AVD. <b>P</b>	<b>3</b>	GRUPP 38
BETR. Instrument 140, 164 1973-74 240, 260		NR <u>5</u> DATUM Mars 76

### Elektronisk spänningsstabilisator

- A. Gamla utförandet
- B. Nya utförandet

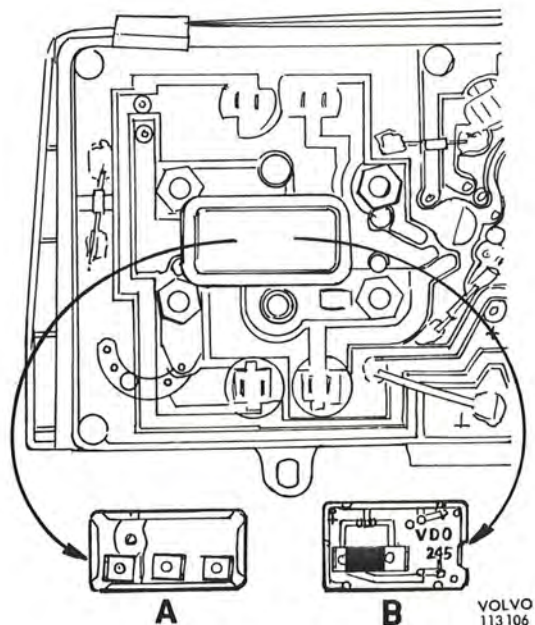
För tillbehörs- och reservdelsbehovet har införts en ny typ av elektronisk spänningsstabilisator till kombinationsinstrument av fabrikat VDO. Den passar till 140- och 164-vagnar av 1973 års modell eller senare samt 240- och 260-vagnar med VDO-instrument ("alt 1" i reservdelskatalogen).

I produktion monteras fortfarande spänningsstabilisatorer av bimetalltyp. Som reservdel föres dock endast den nya detaljen och endast denna skall i fortsättningen användas vid byte. Den rekommenderas också för radioavstörning.

Den nya spänningsstabilisatorn har detaljnummer 1234 971-8.

Äldre detaljer (nr 688349-0) skall skrotas enligt reservdelsmeddelande grupp P 31 nr 5/76.
